PHILIPS SERVICE-MEDEDELING

Datum 1-7-1969

Type 22HR482

Ref. R 154

Op bijgaande tekeningen zijn de verschillen tussen het oude en het nieuwe raam te zien.

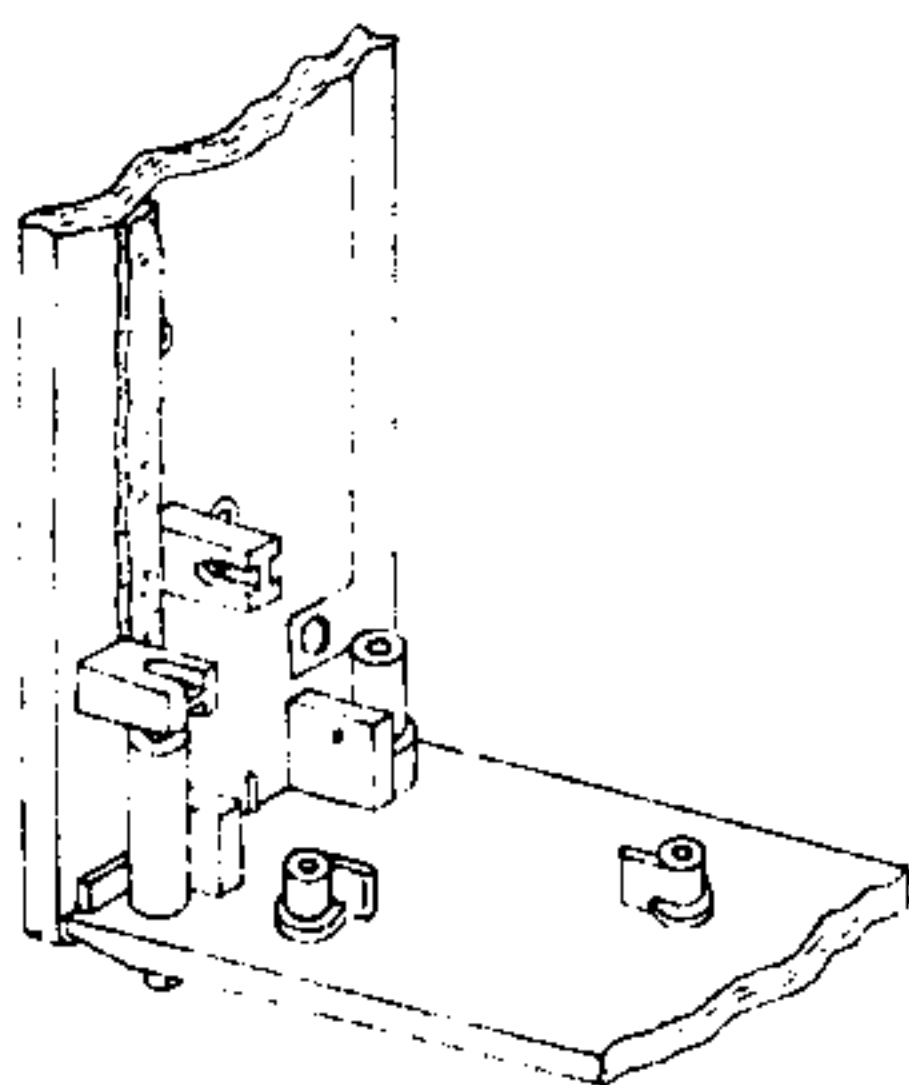
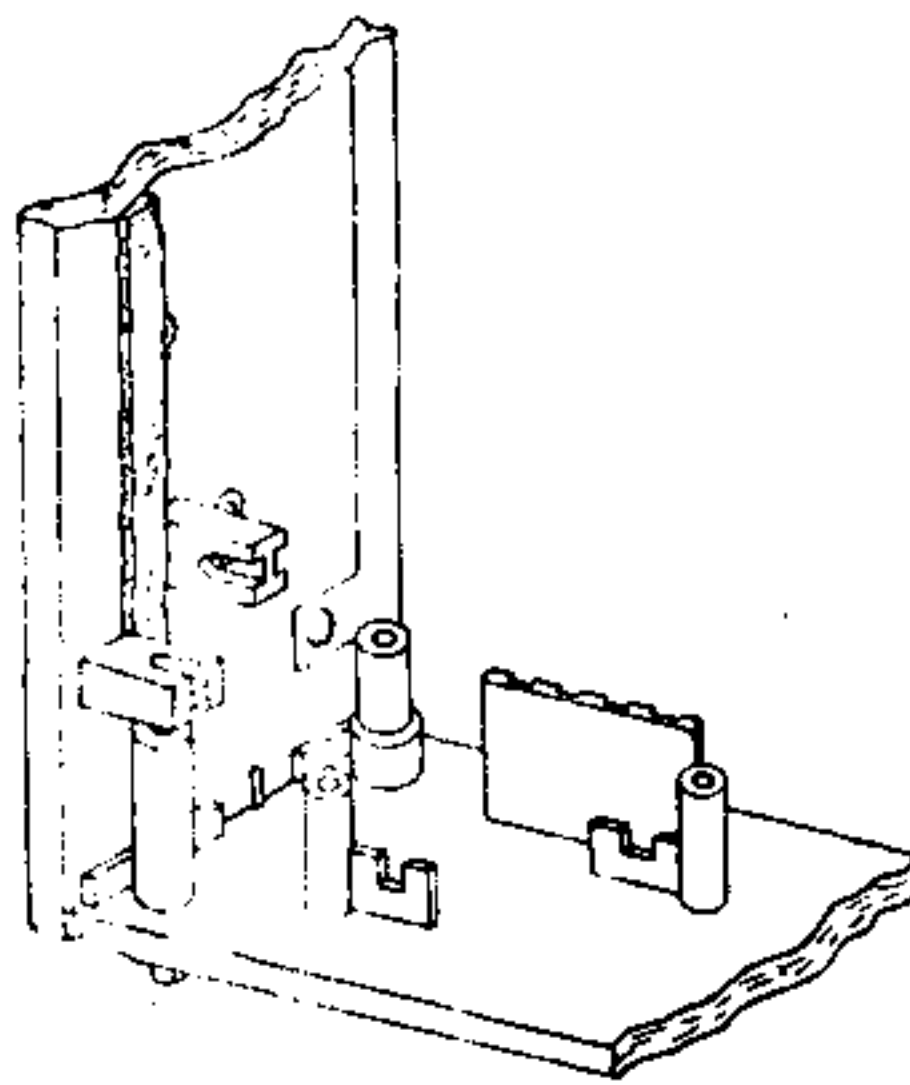
De bevestiging van de voedingstransformator is gewijzigd. Dit maakt een verandering van het raam, afschermkop en aansluitstrip noodzakelijk.

In de toekomst worden voor service-doeleinden alleen het nieuwe raam en aansluitstrip geleverd. Het nieuwe raam en de tot heden gebruikte afschermkap behouden hetzelfde codenummer.

Bij vervanging van een oud raam, is het noodzakelijk, ook de nieuwe afschermkap en aansluitstrip te monteren.

De nieuwe aansluitstrip wordt geleverd onder codenummer 4822 290 80197

De nieuwe afschermkap wordt geleverd onder codenummer 4822 691 10102

Als de afschermkap gebroken is kan eenzelfde kap besteld worden onder codenummer 4822 691 10074.
